Transport- og Boligministeriet

Notat

EKSTERN KVALITETS- SIKRING AF FORUNDER- SØGELSE AF ØSTLIG RINGVEJ

Projekt navn **Ekstern kvalitetssikring af Forundersøgelse af Østlig Ringvej**
Projekt nr. **1100039854**
Modtager **Transport- og Boligministeriet**
Dokumenttype **Notat**
Version **6**
Dato **29-5-2020**
Udarbejdet af **Mads Abrahamsen, Anders Dalsgaard, Jørn Tredal, Peter G. Madsen, Sesse Bang, Johnny Lund-Wendt, Jacob Saugstrup Andersen, Christina Mose, Helle Huse**
Kontrolleret af **Helle Huse, Mads Abrahamsen**
Godkendt af **Helle Huse**
Beskrivelse **Ekstern kvalitetssikring af Forundersøgelse af Østlig Ringvej på niveau 1**

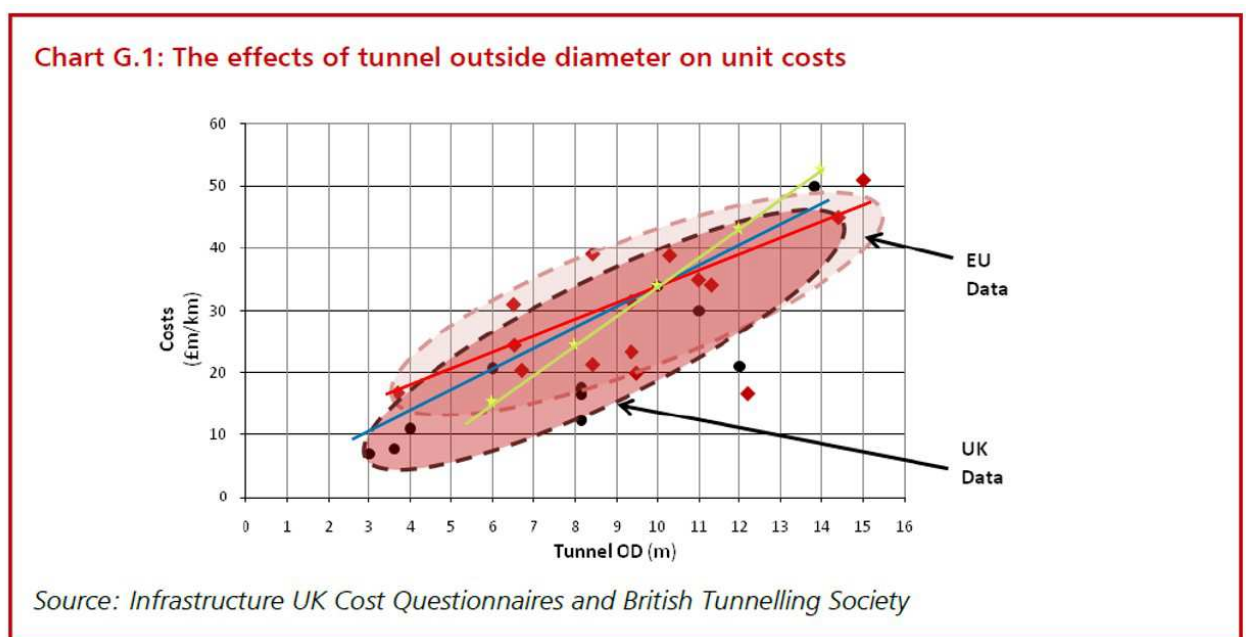
Prisen på de borede tunneler er baseret på en top-down prissætning baseret på "HS2 guide to Tunneling Costs" suppleret med korrektionsfaktorer for størrelse og geografi. Rambøll har sammenlignet med overslag udført tidligere for Østlig Ringvej, Femern og Vejle fjord. Disse sammenligninger indikerer, at de borede tunnelpriser er overvurderet.

Datagrundlaget for priser af tunnelprojekter af stor diameter er meget sparsomt. Samtidigt er opdelingen af prisen i delelementer relativt usikker i forhold til om entreprenører f.eks. frontloader deres overslag.

Senest viser selv HS2 projekterne at have problemer med at holde budgetterne selv baseret på

HS2 guiden, hvilket tyder på at den ikke er konservativ nok.
